## Nuova vite - Galoppino 531 0342 30

**531 0342 30**

Versione 05.2008

Figura 1: 531 0342 30

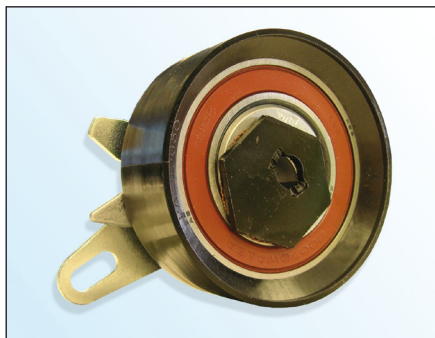
Nel quadro di un miglioramento continuo dei nostri prodotti e per la garanzia della qualità, LuK AS fornisce con il galoppino **531 0342 30** una nuova vite (**figura 3**).

- Testa vite più piatta con Torx
- Testa vite  $\varnothing$  18,5 mm
- Classe di resistenza **10.9**
- Frenafilletti sulla filettatura
- Bloccaggio automatico superiore

LuK AS consiglia di sostituire la vite originale (**figura 2**) con la vite in dotazione.

**Coppia di serraggio:  $20 \pm 1,5$  Nm**
